改善箇所説明図

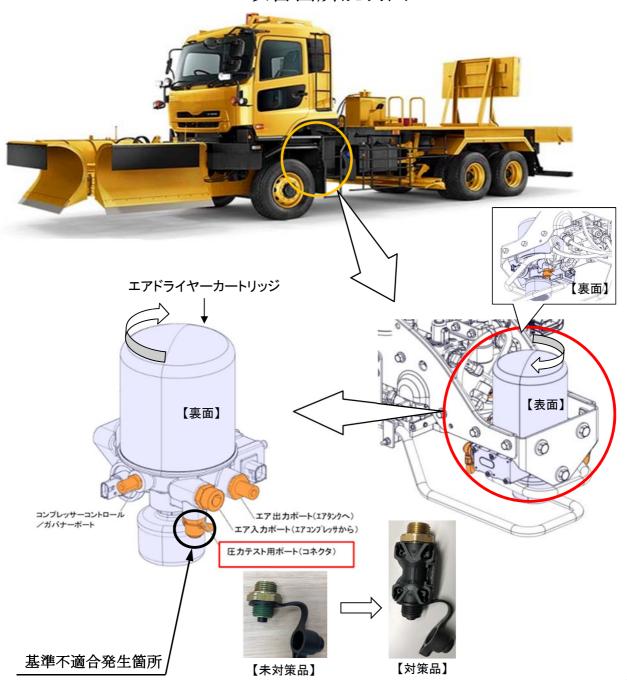
大型トラックのエアドライヤーにおいて、圧縮空気の圧力テスト用コネクタの材質が不適切なため、エアコンプレッサで作られた圧縮空気中に含まれる成分及び高圧力等によって、当該コネクタが腐食割れして圧縮空気漏れを起こすことがある。そのため、亀裂が進行すると圧縮空気の供給量が追い付かなくなるため、エア圧力低下の警告ランプ点灯及び警報が鳴り、最悪の場合、駐車ブレーキが解除できなくなり走行不能に至るおそれがある。

全車両、エア圧力テスト用コネクタを対策品に交換する。

注: 内は、交換する部品を示す。

識別:作業完了車は、エア圧力テスト用コネクタの形状で識別できる。
